2023年10月

株式会社ミスミ
日本企業体
IM事業グループ

「【エコノミーシリーズ】カムフォロア ドライバ溝 クラウンタイプ」 仕様変更のご案内

【エコノミーシリーズ】カムフォロア ドライバ溝 クラウンタイプ C-CFUR、C-CFU

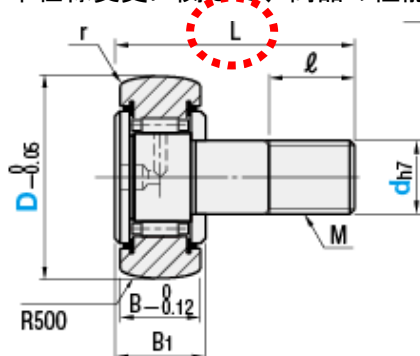
$d \geq 10$ の商品はL寸部に貫通穴が開いた仕様に変更いたします。

本仕様変更に関して、商品の性能差はなく、ご利用状況に影響はございません。

他類似品と母材の共通化を行いました。
